Mission régionale d'autorité environnementale  
Île-de-France

**Avis en date du 21 janvier 2020**  
**de la Mission régionale d'autorité environnementale d'Île-de-France**  
**sur le projet immobilier Rue de la Déviation à Bobigny (Seine-Saint-Denis)**

Le présent avis porte sur un projet d'ensemble immobilier, situé 12 rue de la Déviation à Bobigny dans le département de la Seine-Saint-Denis et sur son étude d'impact datée d'octobre 2019. Il est émis dans le cadre du dépôt de permis de construire.

Fig 4 : Plan masse du projet – source : étude d'impact (p.160)

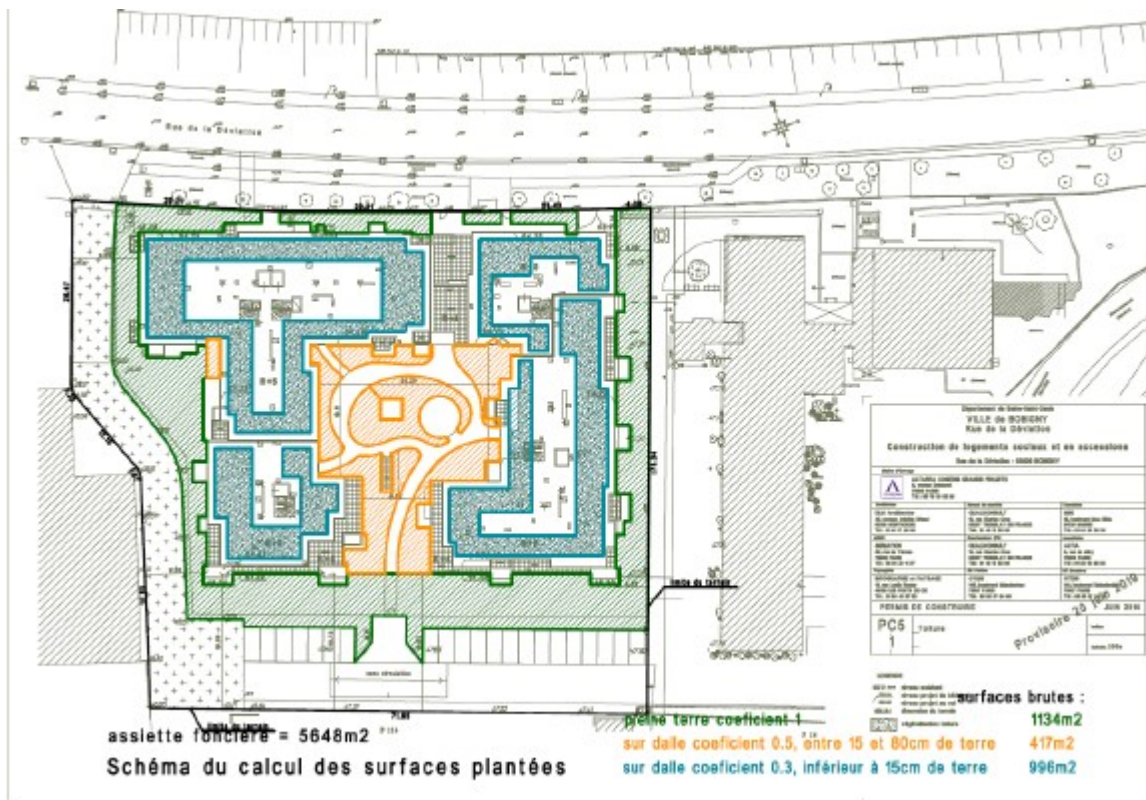
La MRAe note que le paysage du quartier est actuellement marqué par les activités industrielles avec la présence tout autour du projet de bâtiments d'activités. Le plan masse présenté en page 195 doit être complété par des vues sur l'environnement du projet et par une analyse de ses liens fonctionnels, actuels et futurs (perspectives du PLU) avec les parcelles voisines et les quartiers à proximité.
